質問事項に対する回答書

(工事名)北陸自動車道 米山トンネル補強工事

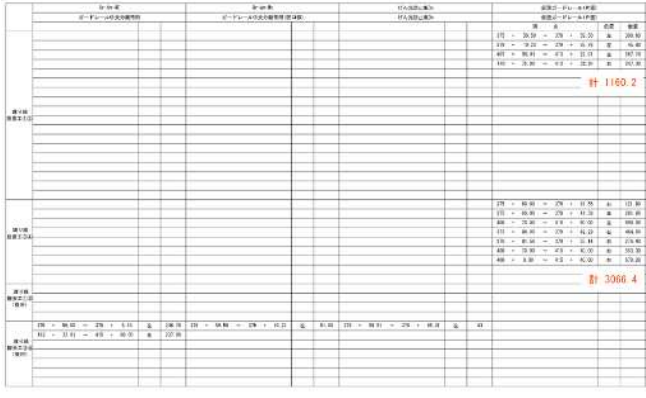
7	10月20日	数量明細表 設計図【渡り線】	番号161 138/178	仮設ガードレール (片面)	<p>数量明細表(仮設防護柵工A(昼夜)_3066.4m)と平面調書(3)(仮設ガードレール(片面)_1160.2+3066.4)の数量が違っています。平面調書(3)計1160.2mは誤記と理解し、数量には含まれないと考えて良いでしょうか。 (数量明細表の抜粋)</p> 	数量明細表の値が正となります。設計図【渡り線】138/178 平面調書(3)を訂正します。
8	10月20日	数量明細表 設計図【渡り線】	番号162 138/178	仮設ガードレール (両面)	<p>数量明細表(仮設防護柵工B(昼夜)_184.7m)と平面調書(3)(仮設ガードレール(両面)_298.6+184.7)の数量が違っています。平面調書(3)計298.6mは誤記と理解し、数量には含まれないと考えて良いでしょうか。 (数量明細表の抜粋)</p> 	数量明細表の値が正となります。設計図【渡り線】138/178 平面調書(3)を訂正します。
